Fra: "Sagen-Roland, Vidar" <Vidar.Sagen-Roland@fagne.no>
Sendt: fredag 9. mai 2025 12.33.59
Til: "Guttorm Edman Jørgensen" <gejo@nve.no>
Kopi: "Holmefjord, Vegard" <Vegard.Holmefjord@fagne.no>
Emne: NVE ref. 202411838-5 - konsesjonssøknad om ny 66 (132) kV kraftledning mellom Fitjar og Tysnes og ny Tjøreneset transformatorstasjon
Vedlegg: Vurdering av boring i forbindelse med alternativ 1.0.pdf

Viser til konsesjonssøknad for ny 66 (132) kV kraftledning mellom Fitjar og Tysnes og ny Tjøreneset transformatorstasjon med saksnummer 202411838.

Bildet viser omsøkt alternativ 2.0, 2.2 og 2.2.1 ved landtak i Fitjar kommune.

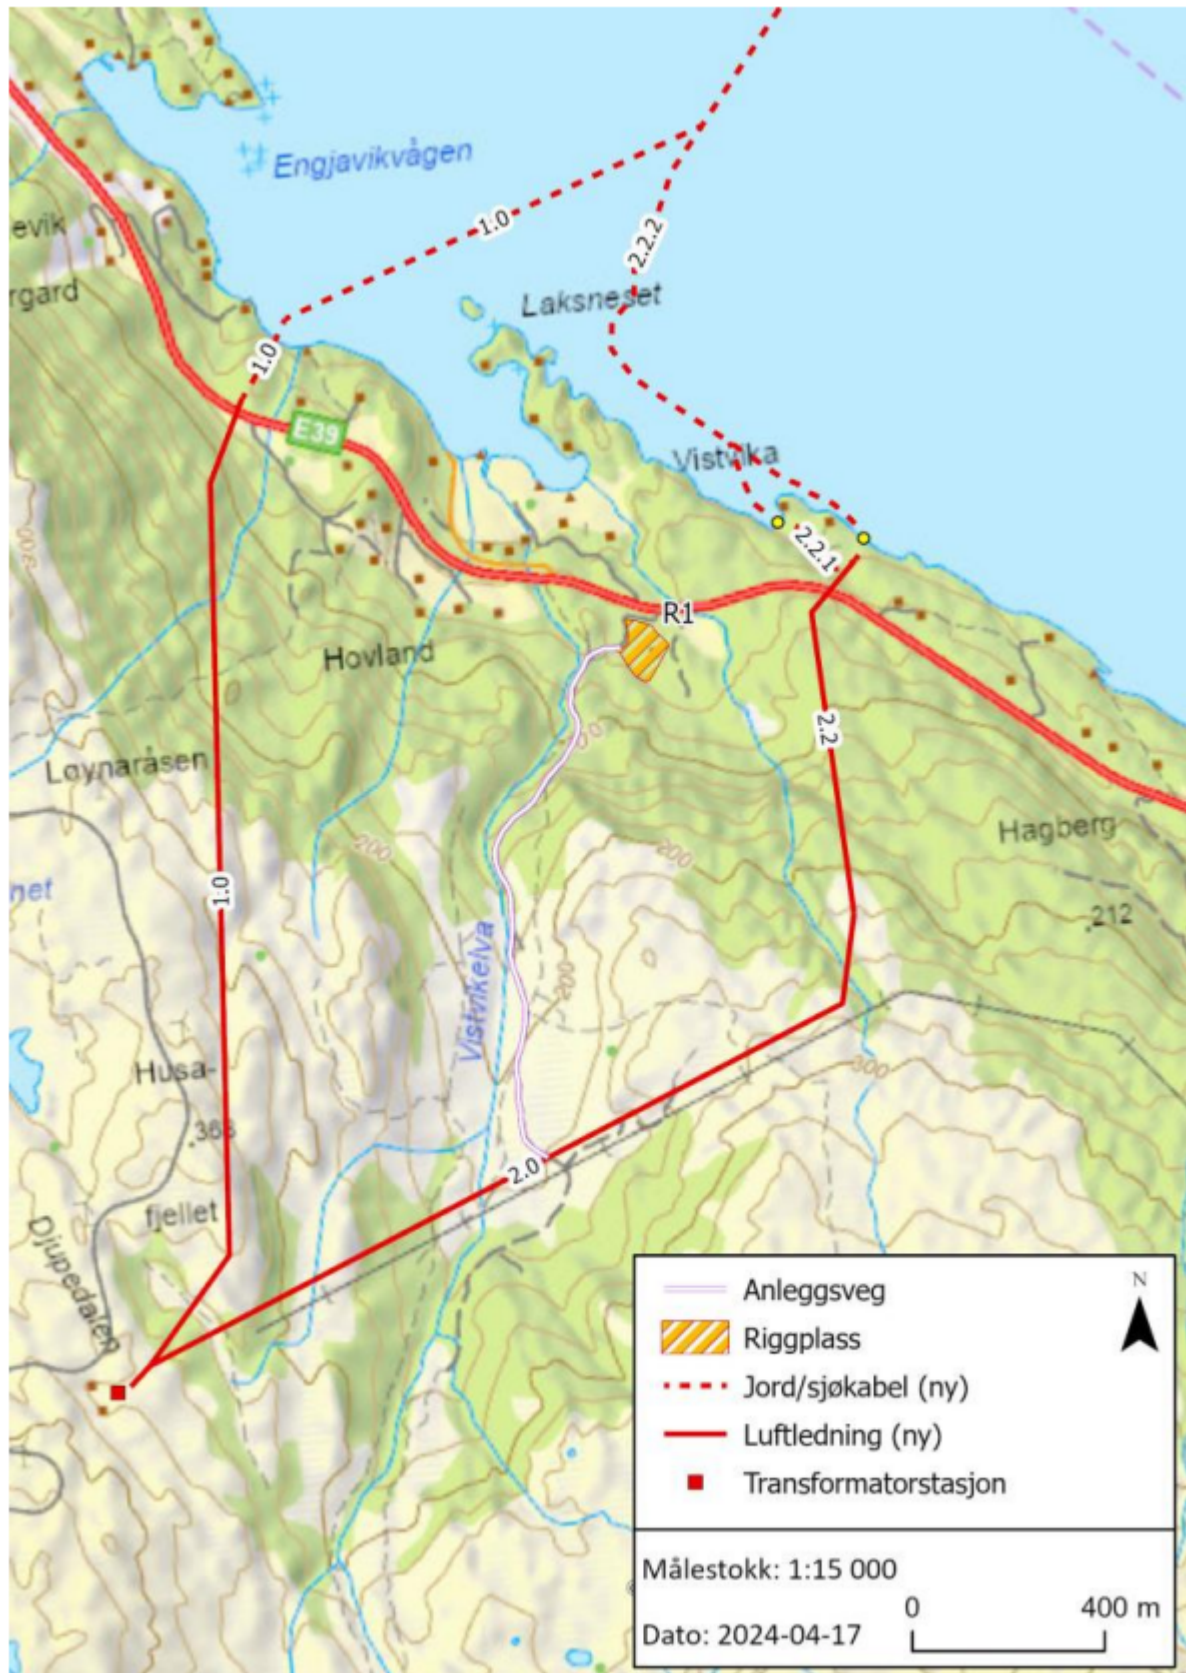
Fagne trekker herved tidligere omsøkt alternativ 1.0 og 2.2.2. i Fitjar kommune. Fagne omsøker dermed alternativ 2.0 og 2.2 for luftledning og alternativ 2.2.1 for sjøkabel i Fitjar kommune. Dette medfører ingen endringer i Tysnes kommune.

Årsaken til at alternativ 1.0 trekkes er økte kostnader med boring og sterkt redusert strømføringsevne ved boring. Reduksjon i strømføringsevne vil alene utelukke alternativ 1.0. Vedlagt er rapport som omhandler reduksjon i strømføringsevne.

Alternativ 2.2.2 trekkes på grunn av kostnader, uttalelse fra Fiskeridirektoratet og negativt visuelt inntrykk fra Langenuen og Tysnes.
